福島県原子力発電所安全確保技術検討会

多核種除去設備処理水希釈放出設備に関する
追加意見・コメントへのご回答

2022年6月13日
東京電力ホールディングス株式会社

【放出比率】

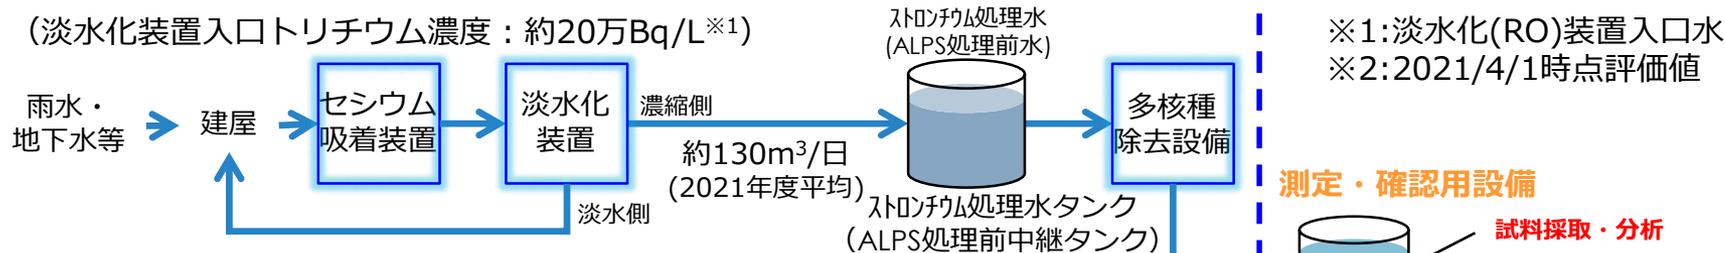
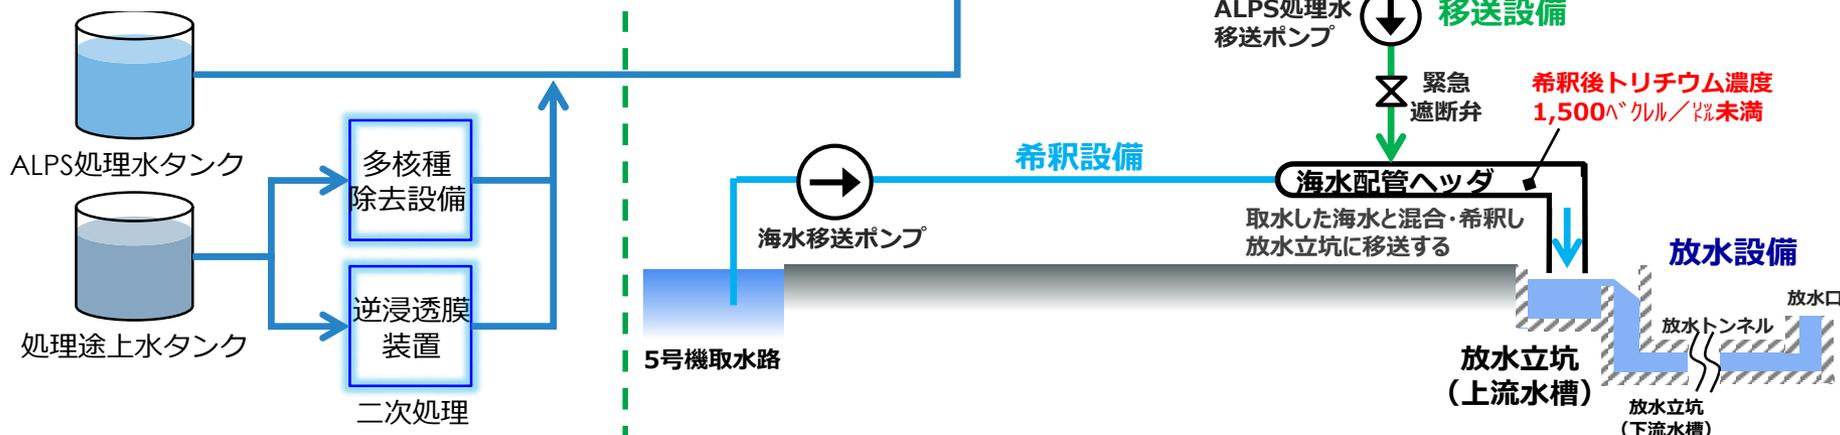
- 最初の数年は「日々発生するALPS処理水」と「タンクに貯留されているALPS処理水等」は、どの程度の比率で放出されるのか。今後の計画について大枠を示すこと。

- 二次処理した処理水の放出が始まるのはいつになるのか。またその量はどの程度になるか計画の大枠について説明すること。

- 将来の汚染水発生量として100m³/日を仮定した場合、A:B=約7兆:約15兆=約1:2
- 年間トリチウム放出量を22兆Bq/年より少なくした場合にはBの比率が減少する。
- 一方、汚染水発生量の低減やトリチウム濃度の低下により、Bの比率が増加する。

$$20\text{万Bq/L} \times 100\text{m}^3/\text{日} \times 365\text{日} \times 1000\text{L/m}^3 = \text{約7兆Bq}$$

$$22\text{兆Bq} - \text{約7兆Bq} = \text{約15兆Bq}$$

■ 緊急停止事象（海水移送ポンプ故障含む）発生時の運転について

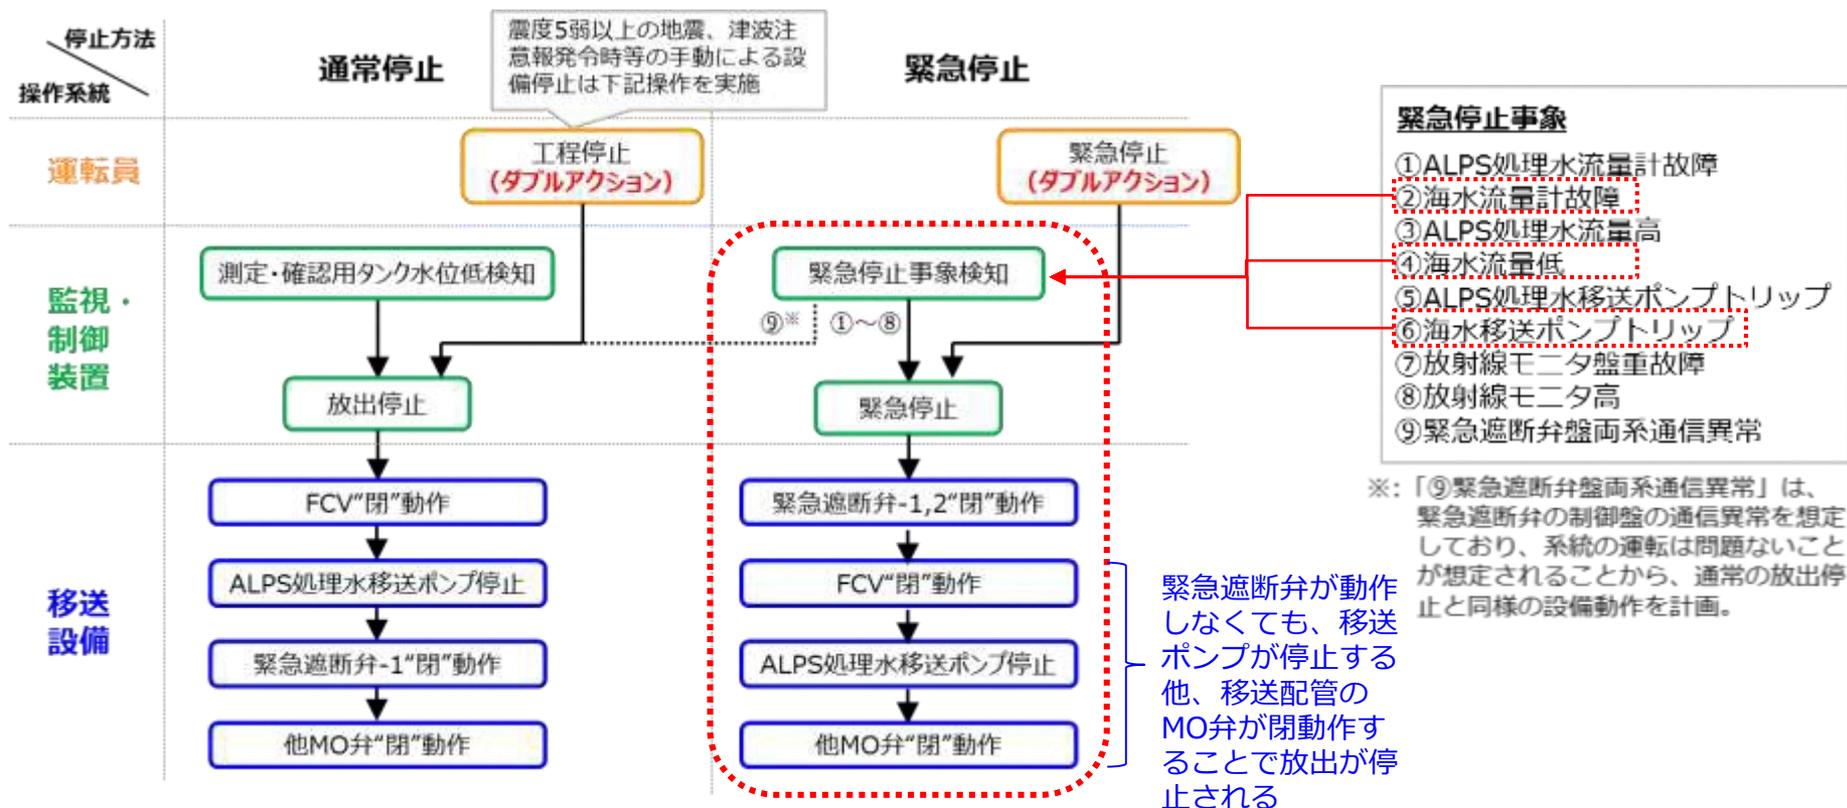
- 異常事象の説明の中で「海水移送ポンプが全停止し、さらに緊急遮断弁のAO弁、MO弁ともに閉動作しないといったような機器の多重故障までは考慮していません。」とありますが、危機管理上、考慮すべきではないでしょうか。検討した上で考慮しないこととしているのでしょうか。事案が発生すれば、想定外とは言えません。なぜ考慮しないのか住民がわかるように説明すること。

- 希釈用の海水ポンプが停止し緊急遮断弁が動作しない場合の対処手順、必要設備等について説明をお願いしたいと思います。（これまでの説明では意図せず放出される量の説明しかない）

- 緊急遮断弁は多重化するとともに、空気作動によるAO弁と電動駆動によるMO弁を組み合わせた多様化を図っており、共通要因による故障の発生を防止している。
- また、危機管理においては、放射線影響評価（設計段階）において潜在被ばくを評価しており、タンク破損で1日で30000m³が流出する事象を想定しても被ばく量は0.04mSv～0.2mSvであり、事故時の基準である5mSvよりも小さい。
- 通常、希釈用の海水移送ポンプが停止した場合、直列に2つ設置している緊急遮断弁がインターロック信号により閉動作する。万が一2つある緊急遮断弁のうち下流側の緊急遮断弁が動作しない場合、上流の緊急遮断弁が閉動作するまでの間、ALPS処理水が放水立坑へ流出することになる。
- 放水立坑のサンプリングを行い、トリチウム濃度が1500Bq/L未満であることを確認したのち、海水移送ポンプを起動する。

海水移送ポンプ故障時においては、緊急遮断弁が停止する他、移送ポンプやその他MO弁にも放出停止するインターロックが働き、海洋放出は自動で停止される設計となっている。

そのため、仮に多重性・多様性を持つ緊急遮断弁のAO弁、MO弁が閉動作しなかったとしても、移送ポンプやFCVその他MO弁が閉動作するため、放出が継続されることはない。

【漏えい検知時のインターロックについて】

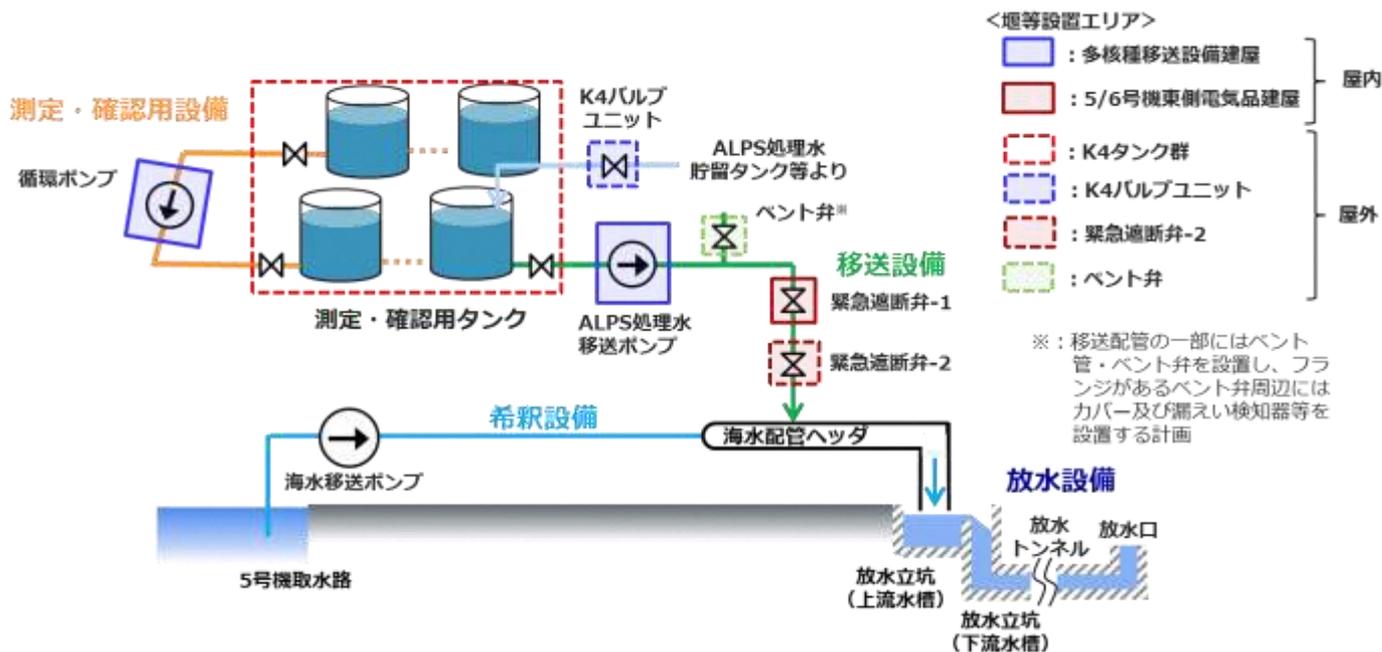
- 漏えい検知の警報が発報した場合、「運転操作員が速やかにALPS処理水の海洋放出を停止し、運転操作員が漏えい拡大防止を図る運用とします。」と回答があった。
- しかし、漏洩の拡大防止のために「速やかな対応」を行うとのことからすれば、またヒューマンエラー防止でも、運転操作員の停止操作より、自動停止が良いと思える。すなわち、「漏えい検知の警報が発報した場合、速やかにALPS処理水の海洋放出を自動停止するようにし、運転操作員がその停止を確認することで、漏えい拡大防止を図る運用とする。」ことが良いと思料する。なぜ、自動停止ではなく、運転操作員による停止操作としたのかその合理的な説明を求めたい。

- 漏えい検知に加え、漏えい拡大防止堰を設けることで時間的余裕があり環境への漏えいの可能性が低く、運転操作員の判断による停止操作が可能と考えている。
- また、福島第一原子力発電所に現在設置している漏えい検知器は結露水や雨水による漏えい警報の発生があることを踏まえ、漏えい検知により自動停止するよりも、運転員が現場の状況を確認し判断し、必要に応じて停止操作することが適切と考えている。

■ 配管の漏えい拡大防止対策

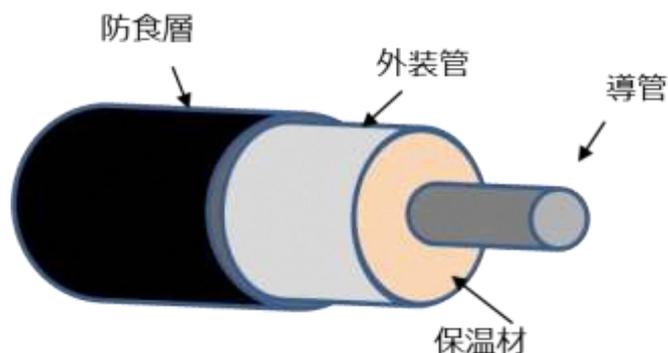
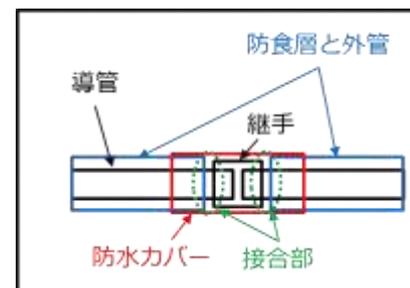
- 「移送設備各箇所配管が破断した時の敷地内外への影響の程度について、公衆への直接線・スカイシャイン線による被ばく影響は測定用タンク損傷時の想定漏えい（約35,000m³）時の影響と比較し十分小さくなる。」という説明がありましたが、配管が破断した時の対応はどのような対応をとるのか。漏えい量については理解したが、漏えいの停止措置や漏えいした水の回収について説明すること。

- 配管からの漏えいが確認された場合は、ALPS処理水移送ポンプの停止操作、移送ラインに設置されているMO弁等の閉止操作を行い可能な限り漏えい量を限定する。
- 移送配管は排水路から可能な限り離隔するとともに、移送配管に使用するポリエチレン管は、ポリエチレン管の外側に外装管（接合部は防水カバー）を取り付けることで、漏えい拡大を防止する対策を行う。

移送配管に使用するポリエチレン管は、ポリエチレン管の外側に外装管（接合部は防水カバー）を取り付けることで、漏えい拡大を防止する対策を行う。

図 ALPS処理水希釈放出設備 全体配置

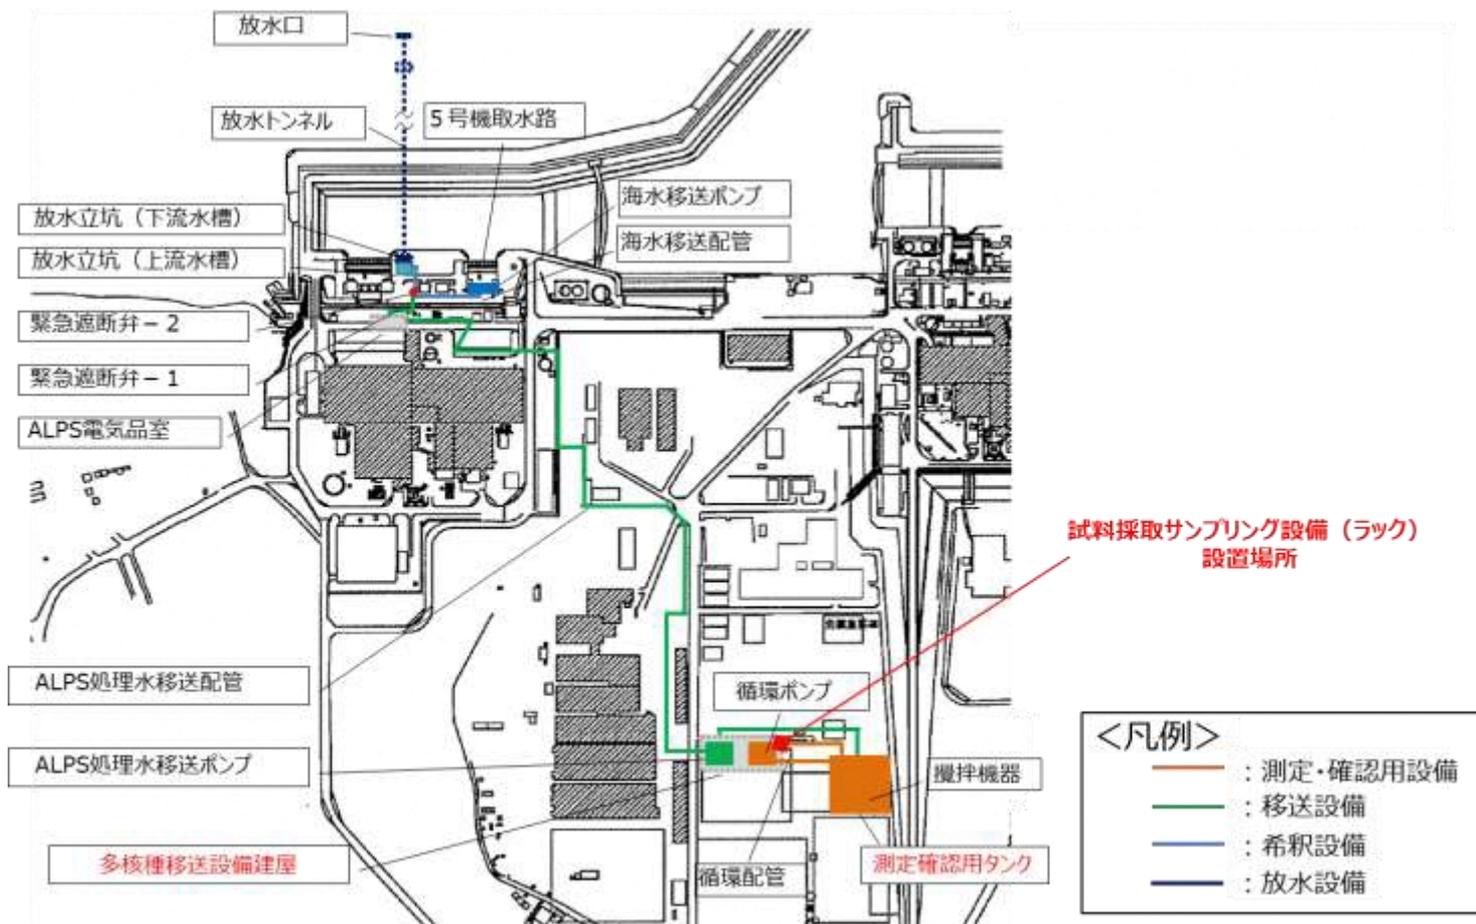
- 測定・確認用設備について、「採水作業にて発生した残水は循環・攪拌ラインに戻す構成とすることで、残水の貯留や貯留したものをタンクに戻す作業等をなくす構成としています。」とあるが、サンプリングラインとサンプリング箇所について図を使ってわかりやすく説明していただきたい。
- また、「希釈設備において、ALPS処理水と海水の希釈混合した後の位置にサンプリング設備を設けます。水のサンプリングは1日1回とします。」とあるがどこからサンプリングするのか図を使ってわかりやすく説明していただきたい。

- ALPS処理水等の分析・濃度測定に使用する試料採取サンプリング設備の位置、構造、設計上考慮した点について説明すること。

- 試料採取サンプリング設備（ラック）は、測定確認用タンク（K4タンク）近傍の多核種移送設備建屋内に設置

右図：採水器（例示）

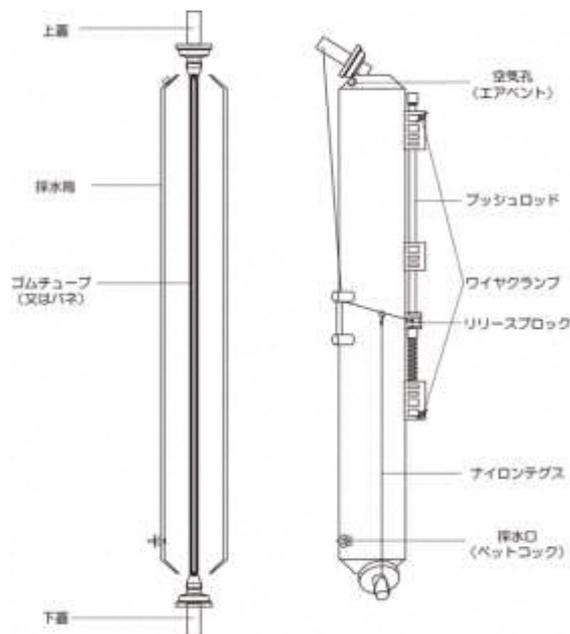
- 放水立坑や海域において測定試料を採取するための機器について、設計、運用管理の考え方について説明すること。

放水立坑（上流水槽）からの測定試料の採取は、作業雰囲気汚染混入がないよう、かつ前回の試料採取後の残水が、短時間でブロー処理が可能になるよう、立坑近傍に試料採取ライン、採取ラックを準備する。なお、放水立坑は水圧がかかっている状況ではないため、専用の採水器を用いて試料採取を行うことも可能。

海域の試料採取では、深さ方向に試料を採取することが可能なよう、専用の採水器を用いている。

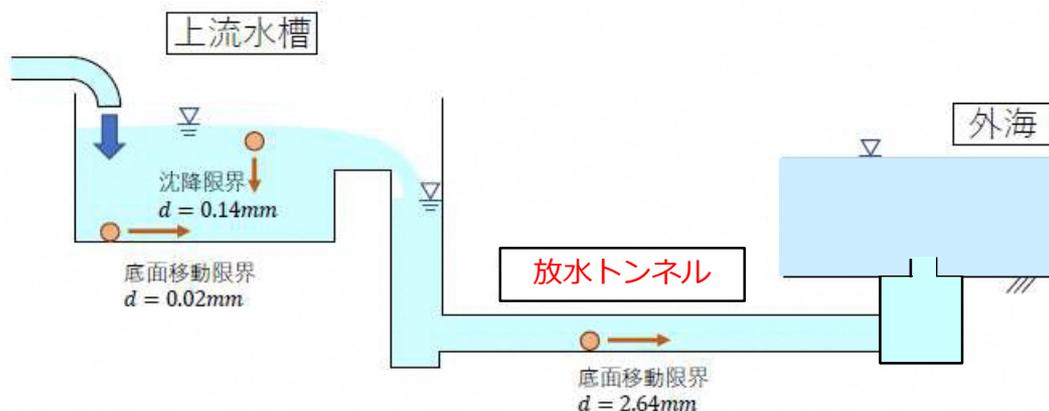
- 放水トンネルについて、貝類等付着生物の量、泥、イオンから塩に変化した沈殿物などの清掃時の回収物の管理はどのように考えているか？保守については検討中とあったが、今の時点ですこし具体性がないと計画に対する不安が残る。やはり例えばムラサキイガイが主な付着物であれば、春先から夏にかけて成長が著しく、高水温で大量剥離することがある。また、冬場は成長が鈍化する。さらに、ムラサキイガイは積極的に金属類を蓄積するので、微量な放射性物質を蓄積しやすい。清掃時は、浮遊性の沈殿物などの海洋放出することの無いようにしていただくとともに清掃後回収物の海洋に投棄などの無いように、さらには、回収物の保管・処分については適正な管理を行っていただきたい。

- 放水トンネルについて具体的な保守・管理は今後検討するとしている。堆砂対策、付着生物対策については数値シミュレーションや水理模型実験等で検討を進めているとしている。検討が進捗したら、放水設備の点検・保守管理計画や堆砂対策、付着生物対策について説明すること。

- 粒径の大きい砂は、上流水槽内に沈降するため、下流水槽およびトンネル内に流出しない。
- 供用時の放水流量と静止最小粒径の関係は下表の通りであり、放水流量が小さいときはトンネル内の静止最小粒径が小さく、砂が一時的に堆積すると考えられるが、放水流量を大きくすることでトンネル内に堆積せず流れていく。

- 放水流量4m³/sのケースでは下記の関係となり、トンネル内に砂は堆積しない。

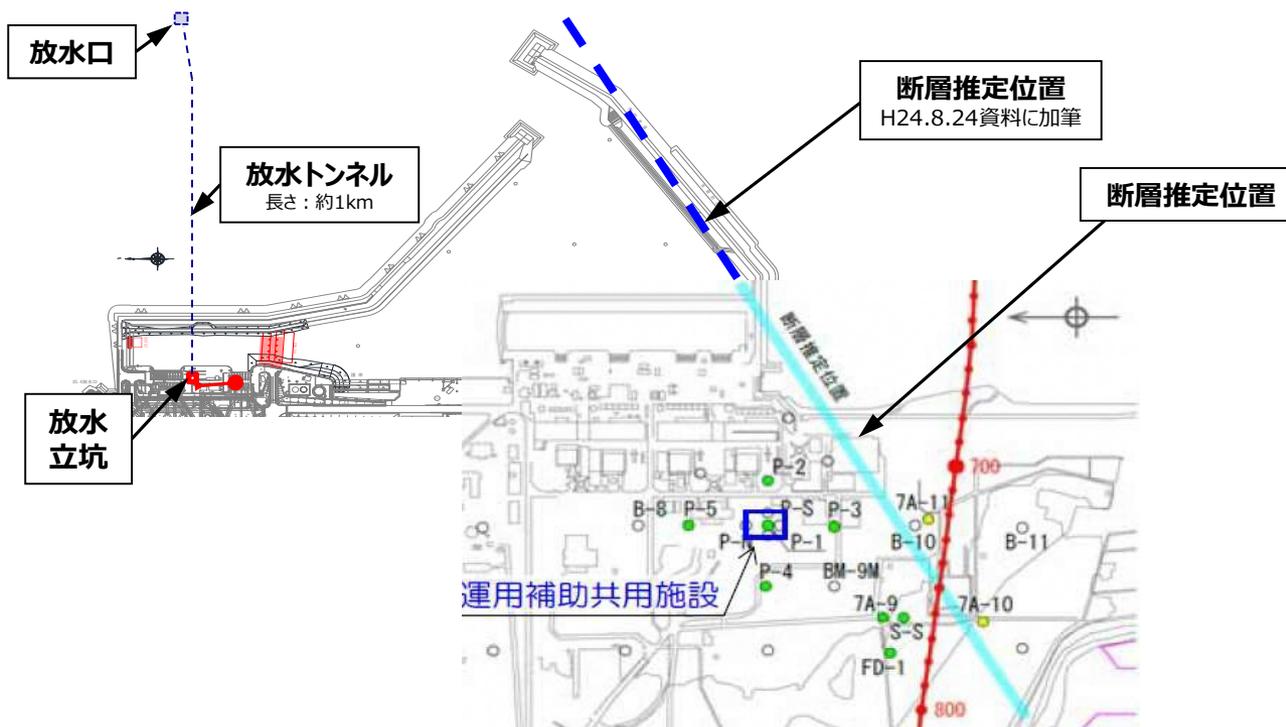
- 過去の東京電力の資料に「柏崎刈羽原子力発電所福島第一原子力発電所敷地内の地質・地質構造について（コメント回答）」（平成24年8月24日）には、下図のように北東-南西方向の断層が推定されており、これが放水トンネルのルートを横断する可能性がある。この推定断層と放水トンネルとの関係を説明すること。

- 当該断層の活動性については、反射法地震探査及びボーリング調査の結果から、敷地内に広く分布する富岡層（数百万年前の地層）の基底に変位を与えておらず（「柏崎刈羽原子力発電所福島第一原子力発電所敷地内の地質・地質構造について（コメント回答）」（平成24年8月24日）のP21～23より）、新規規制基準に示される“将来活動する可能性のある断層等”に該当しないと判断される。
- 当該断層は、周辺のボーリング調査の結果からおおむね下図に示す走向（水色実線および青色破線）が推定され、放水トンネルの下には延長しないと考えられる。

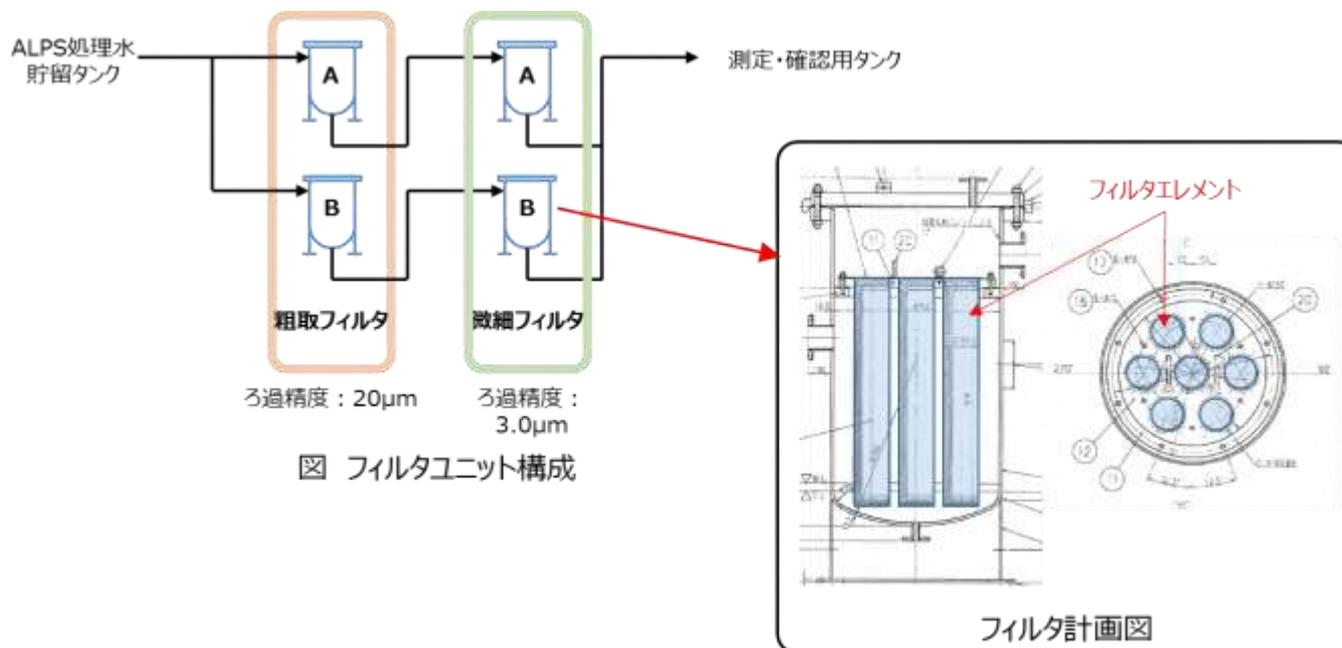
- 測定・確認用設備に移送する段階でフィルタを設けることにしているが、フィルタ仕様について検討状況を説明すること。

- 万一、ALPS処理水にスラッジ等を含んでいる場合を想定して、ALPS処理水を貯留しているタンク群から測定・確認用タンク（K4タンク群）に移送する配管にフィルタユニットを念のために設置する計画
- フィルタユニットは「粗取フィルタ」と「微細フィルタ」を直列配置した構成
- フィルタエレメントの交換により、捕集するSSの状況に応じてろ過精度を変更できる設計
